工程指示 / 要求簡箋 ENGINEER INSTRUCTIONS(E.I.)

工程指示編號:	EI- 5943 / 23	修改版本:	-
	HK- 0635/23		
工程編號:	J 859	工程名稱:	啟德6551
收件人:	生統 / 王良	發件人:	nero
工程項目:	預製窗 - 第一批鋁窗到廠聯合中山 辦檢查記錄	日期:	30/03/2023

新鴻基工程 第一批鋁窗驗收記錄

工程名稱: 冠德中心 鋁窗公司: 美特 進廠日期: 28/03/03 檢驗日期: 29/03

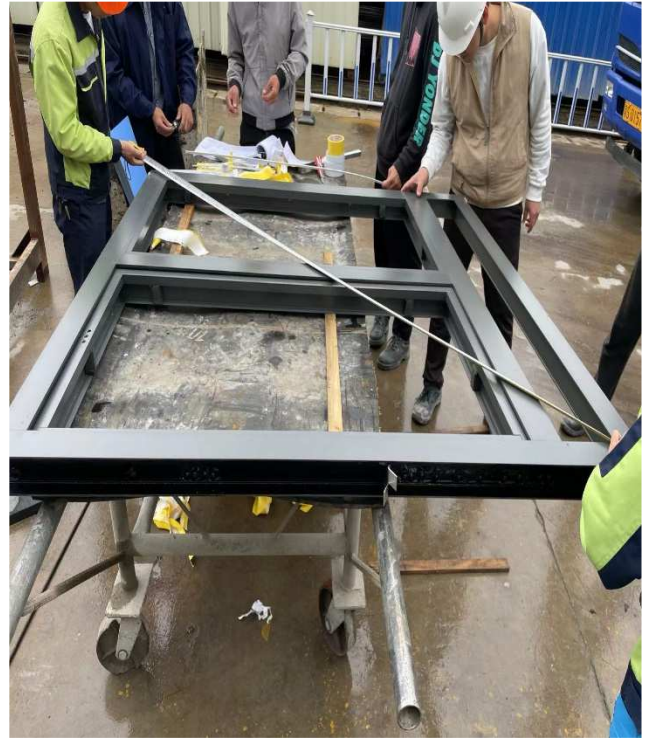
檢查項目 鋁窗型號	鋁窗標示	鋁窗包裝	鋁窗花損	膠紙層數	膠紙入泥外露尺寸	鋁窗尺寸長/高	對角線	夾口起級	中骨位加木方	中骨兩頭封膠	支撐架	有無水線	水線過氣	瀝青油	磨耳鬆緊	磨耳鉛水保護狀態	色差明顯	鋁窗試水	镀膜厚度	其它項目
	注1	注2		2層/其他									<0.5Ω	薄/中/厚				注3	注4	
75 w3/p	✓	✓	✓	✓	注1 0	✓	✓	✓	✓	✓	✓	✓	注2 0	✓	✓	✓	✓	✓	✓	
備註	1. 鋁窗外高膠紙入泥預徑18mm 致只有10mm, 凹入泥取紙應在標准尺寸再放大3mm 2. 連水綫需2个棉絲并5mm 且周边无污跡請用膠紙包好保护 3. 鋁窗側面裝磨耳位置置有380mm 長的凸起物影响磨耳的安裝 (无法安裝磨耳) 4. 磨耳及口位打胶不能饱满

铝窗编号：T5 W3/P 铝窗撕开胶纸检查

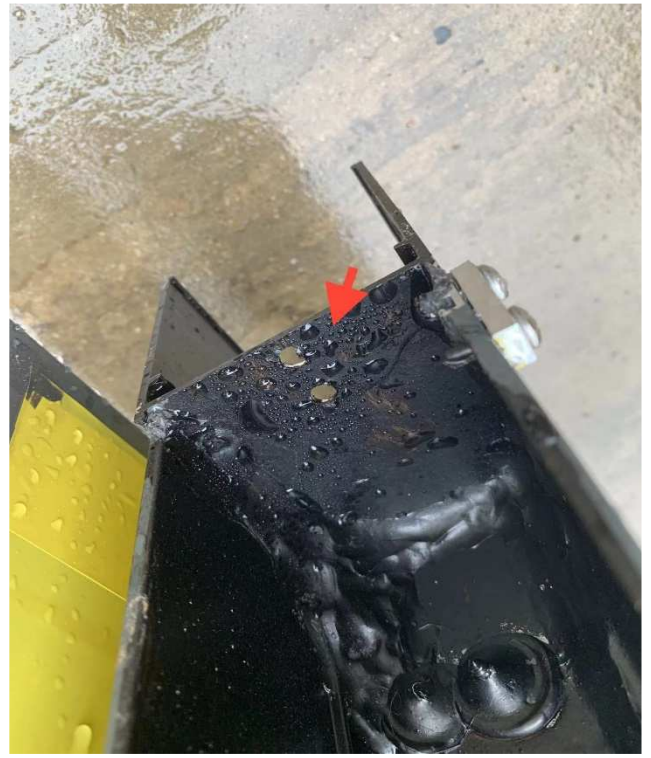
1. 铝窗外墙底胶纸入泥标准尺寸为 15mm 现场为 10mm
2. 铝窗四边入泥应在标准尺寸再放大 3mm

铝窗连接水线头应为 2 个 5mm 带丝牙孔周边不得有沥青且用胶纸包好

局部夹口位置打胶不够饱满

铝窗侧面装磨耳位置有 380mm 凸起物无法安装磨耳将会导致磨耳的间距尺寸过大
